**AVIS RELATIF À LA PROTECTION
CONTRE LES EVENTUELS EFFETS NOCIFS ET NUISANCES
PROVOQUÉS PAR LES RAYONNEMENTS NON IONISANTS
GÉNÉRÉS PAR DES ANTENNES ÉMETTRICES STATIONNAIRES**

Commune : HUY - Exploitant : PROXIMUS

Référence exploitant : 85CHH_01

Rapport n° 2111 / 2024

Figure 1 : Vue en plan des lieux de séjour et des points de contrôle

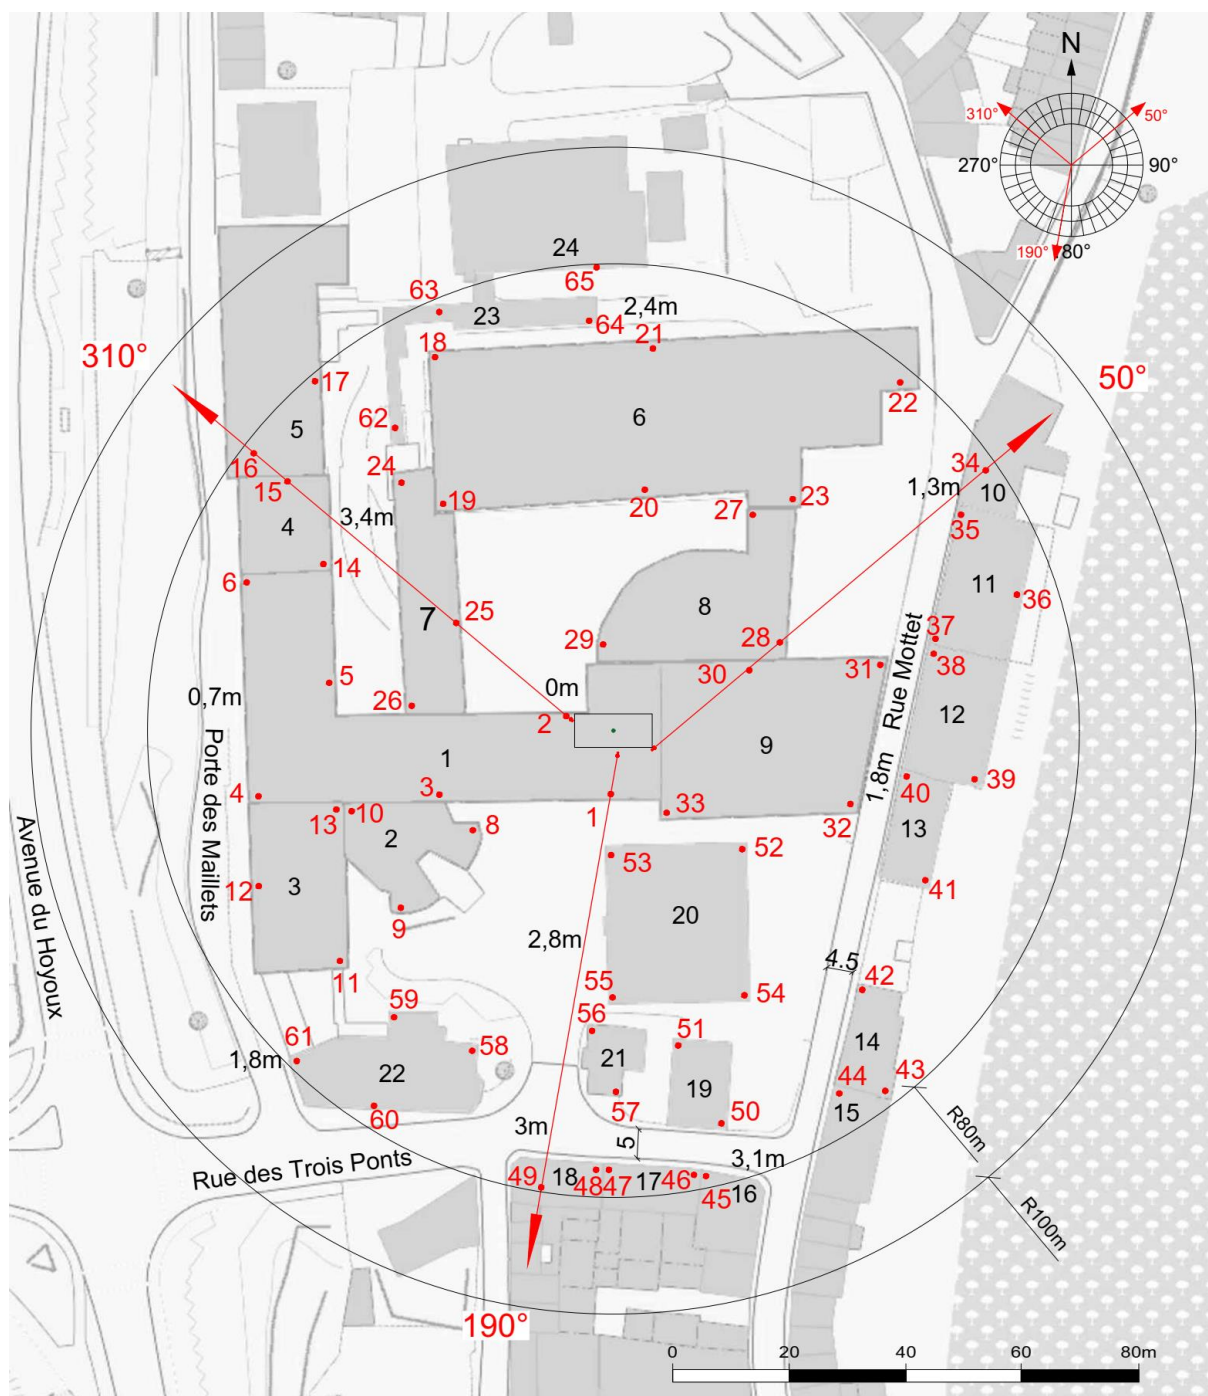
Les fréquences d'émission, la puissance rayonnée par chacune des antennes et leur gain permettent de déterminer le rayon de la zone à analyser. Tout dépassement de la limite par installation est exclu en dehors de cette zone. Le tableau 2 reprend les 35 LS² pour lesquels l'indice d'exposition est le plus élevé. Les différentes colonnes indiquent :

- le numéro du point de contrôle repris sur un des plans de la figure 1;
- le numéro du LS dans lequel se trouve le point de contrôle de la 1^{ère} colonne ;
- l'atténuation d'obstacle prise en compte pour le calcul de l'indice d'exposition dans le LS ;
- le résultat du calcul de l'indice d'exposition.

En ce qui concerne les antennes de l'installation mentionnées dans le tableau 1, la distance maximale à laquelle la limite pourrait être atteinte, à l'extérieur, est égale à 90,8 m. S'il n'y a pas de LS à une distance inférieure, les antennes respectent forcément la limite d'immission.

Dans le cas des LS situés à l'intérieur des bâtiments, une atténuation d'obstacle est prise en compte et il en résulte que la distance maximale à laquelle la limite pourrait être atteinte se réduit à 64,3 m.

Les résultats de l'évaluation décrite au paragraphe 4 indiquent que les antennes émettrices stationnaires de l'installation faisant l'objet du présent avis ne produisent pas, dans un lieu de séjour, un rayonnement électromagnétique maximum supérieur aux limites fixées à l'article 4 du décret.

Figure 2 : Vue en plan des installations d’antennes dans un rayon de 300 mètres autour de l’installation faisant l’objet de la demande d’avis

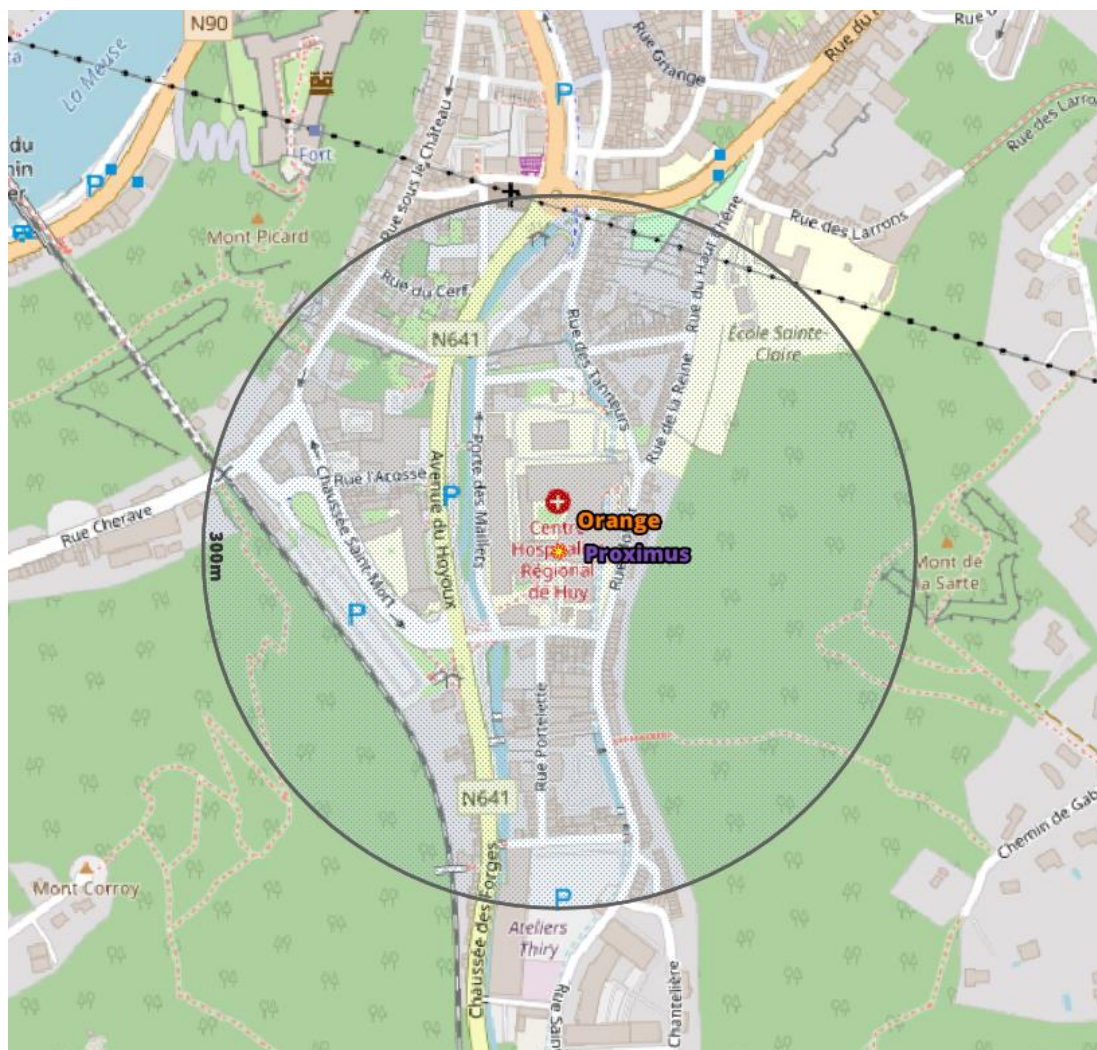
Le plan en projection verticale de la figure 2 indique la localisation des installations d'antennes émettrices stationnaires visées par le décret et situées dans un rayon de 300 mètres autour de l'installation référencée dans le paragraphe 2 et localisée au centre du cercle. Les données de localisation de ces antennes et les avis correspondant sont accessibles via le cadastre en ligne des antennes émettrices stationnaires⁶. Les installations prises en compte dans l'évaluation du respect de la limite cumulative sont les installations d'antennes émettrices déclarées en service par l'exploitant à la date du présent avis, à l'exception de l'installation référencée dans le paragraphe 2 et éventuellement d'autres installations ayant fait l'objet d'une demande d'avis à la même date et qui sont situées à l'intérieur de la zone de 300 mètres de rayon.

- a) il y a au plus 4 installations d’antennes émettrices stationnaires présentes dans la zone d’évaluation de 300 mètres de rayon représentée dans la figure 2, y inclus l’installation référencée dans le paragraphe 2 : la limite cumulative définie à l’article 4, §2 du décret est nécessairement respectée dans les lieux de séjour à l’intérieur de la zone d’évaluation de 300 mètres de rayon ;

- b) il y a exactement 5 installations d'antennes émettrices stationnaires présentes dans la zone d'évaluation de 300 mètres de rayon représentée dans la figure 2, y inclus l'installation référencée dans le paragraphe 2 et il existe, pour 3 ou 4 de ces installations, un avis attestant le respect de la limite abrogée de 3 V/m : la limite cumulative définie à l'article 4, §2 du décret est nécessairement respectée dans les lieux de séjour à l'intérieur de la zone d'évaluation de 300 mètres de rayon ;

- c) dans tous les autres cas, il a été vérifié que la limite cumulative définie à l'article 4, §2 du décret n'est pas dépassée dans les lieux de séjour sur base du nombre d'installations localisées dans la zone d'évaluation de 300 mètres de rayon représentée dans la figure 2, de leur localisation ainsi que des données inscrites dans la figure 1 et au paragraphe 4 du présent avis et dans les avis attestant le respect de la limite par installation ou de la limite abrogée de 3 V/m relatifs aux autres installations reprises dans la figure 2.

Compte tenu des considérations ci-dessus, il apparaît que l'intensité du rayonnement électromagnétique généré, dans les lieux de séjour situés dans un rayon de 300 mètres autour de l'installation référencée dans le paragraphe 2, par l'ensemble des antennes émettrices stationnaires de l'ensemble des exploitants du même site d'antennes émettrices stationnaires respecte la limite fixée à l'article 4, § 2 du décret.
